GARA A PROCEDURA APERTA PER L’AFFIDAMENTO DI UN ACCORDO QUADRO PER LA FORNITURA DI SERVIZI CLOUD IAAS E PAAS IN UN MODELLO DI EROGAZIONE PUBBLICO NONCHÉ PER LA PRESTAZIONE DI SERVIZI CONNESSI, SERVIZI PROFESSIONALI DI SUPPORTO ALL’ADOZIONE DEL CLOUD, SERVIZI PROFESSIONALI TECNICI PER LE PUBBLICHE AMMINISTRAZIONI – ID 2213

ERRATA CORRIGE n. 4

CHIARIMENTI – TRANCHE III

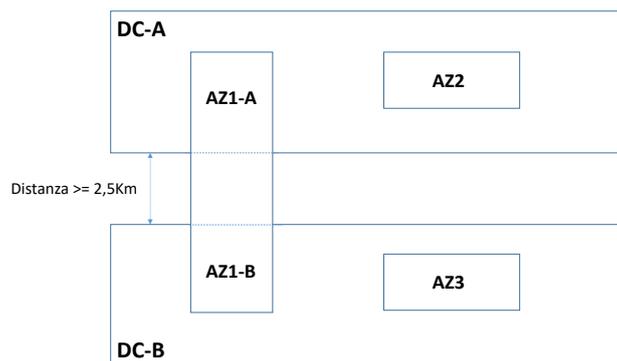
929	Capitolato d’Oneri ed Errata corrige n. 3	<p>DOMANDA: L’errata corrige n. 3 riporta che è stata modificata la sola Tabella al paragrafo 3, “Oggetto dell’Accordo Quadro”, del Capitolato d’Oneri. Da un confronto tra la nuova e la precedente versione del Capitolato d’Oneri, invece, risulta che sono state modificate anche le descrizioni dei criteri migliorativi R14, R20 e R24 presenti nella tabella di valutazione dell’offerta tecnica per il LOTTO 1 presente al paragrafo 17.1 “Criteri di valutazione dell’offerta tecnica”. Si chiede conferma dell’errata corrige apportata anche a questa tabella.</p> <p>RISPOSTA: Si conferma</p>

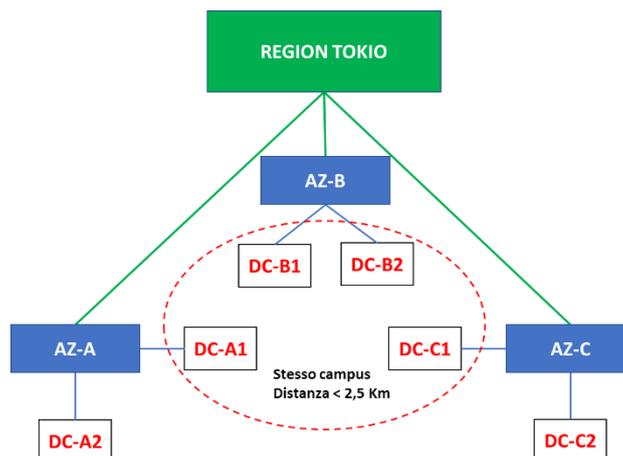
940	<p>I Tranche Chiarimenti e Errata Corrige n. 2 – chiarimento ID 391 ed ID 393 e II Tranche Chiarimenti e Errata Corrige n. 3 – chiarimento ID 610</p>	<p>DOMANDA: l’errata corrige n. 2 ha introdotto, al par. 2.2 del Capitolato Tecnico Speciale Lotto 1 (Allegato 16A), il requisito minimo per cui “Ogni Region sarà composta da una o più Availability Zone ciascuna ad una distanza minima dall’altra pari a 2,5km” riportando quanto richiesto con il chiarimento ID 391 al fine del soddisfacimento del requisito migliorativo R1 relativo alla numerosità delle Availability Zone offerte dal Concorrente per ciascuna Region.</p> <p>Nella successiva tranche di chiarimenti, con la risposta al chiarimento ID 610, è stato confermato che, nel caso in cui ciascuna Availability Zone di ogni Region parte dell’offerta sia costituita da uno o più Data Center, il requisito minimo introdotto con l’errata corrige n. 2 è comunque soddisfatto se esiste sempre uno qualsiasi dei Data Center in cui si sviluppa una Availability Zone la cui distanza sia almeno pari a 2,5 Km da uno qualsiasi dei Data Center in cui si sviluppa un’altra Availability Zone della stessa Region.</p> <p>È evidente che la risposta al chiarimento ID 610 ha ulteriormente modificato il requisito minimo introdotto con l’errata corrige n. 2.</p> <p>Infatti, il Capitolato Tecnico non prevede, né come requisito minimo né come requisito migliorativo, la necessità di distribuire tutte le Availability Zone di ogni Region parte dell’offerta in più Data Center, pertanto il chiarimento ID 610 permette il rispetto del requisito minimo relativo alla distanza minima di 2,5 Km anche in situazioni del tutto illogiche che vengono supportate dal seguente esempio. Si ipotizza un CSP le cui Region siano costituite da 3 Availability Zone distribuite in soli 2 Data Center (DC-A e DC-B) distanti tra di loro almeno 2,5 Km:</p> <ul style="list-style-type: none"> • Availability Zone 1: distribuite tra il DC-A ed il DC-B; • Availability Zone 2: distribuita solo nel DC-A; • Availability Zone 3: distribuita solo nel DC-B.

Dalla figura precedente è evidente che tutte le AZ rispettano il requisito della distanza maggiore di 2,5 Km tra almeno uno dei Data Center che le ospitano visto che:

- AZ1 dista più di 2,5 Km dalla AZ2 per il tramite del DC-B dove si estende per una quota parte (AZ1-B);
- AZ1 dista più di 2,5 Km dalla AZ3 per il tramite del DC-A dove si estende per una quota parte (AZ1-A);
- AZ2 dista più di 2,5 Km dalla AZ3 visto che entrambe le AZ si estendono in singoli Data Center fra di loro distanti 2,5 Km.

La distribuzione di Availability Zone sopra rappresentata permetterebbe comunque al CSP/Concorrente di poter offrire in risposta al requisito migliorativo R1 una numerosità di AZ superiore a 2 ottenendo il punteggio massimo per questo criterio.

Si chiede, per quanto sopra rappresentato, di eliminare il requisito relativo alla distanza minima tra le Availability Zone introdotto con l'errata corrige n. 2 e ritornare alla formulazione originaria del Capitolato Tecnico confermata anche da quanto riportato nella risposta di chiarimento ID 393 per cui "Si conferma che ogni "Availability zone" di una stessa Region deve avere alimentazione elettrica, cooling e network indipendenti da tutte le altre "Availability zone" all'interno della stessa Region".

In caso di risposta negativa, si chiede di confermare che, per evitare lo scenario sopra riportato, è possibile offrire Availability Zone distribuite tra uno o più Data Center solo se è rispettato il requisito minimo della distanza di 2,5 Km tra tutti i Data Center in cui è distribuita una AZ e tutti i Data Center in cui sono distribuite le restanti AZ della stessa Region.

Per ulteriormente precisare la risposta al chiarimento ID 610, deve sempre essere garantita la distanza di 2,5km tra tutti i Data Center in cui è distribuita una AZ e tutti i Data Center in cui sono distribuite le restanti AZ della stessa Region, così come disciplinato nel Capitolato tecnico speciale Lotto 1.
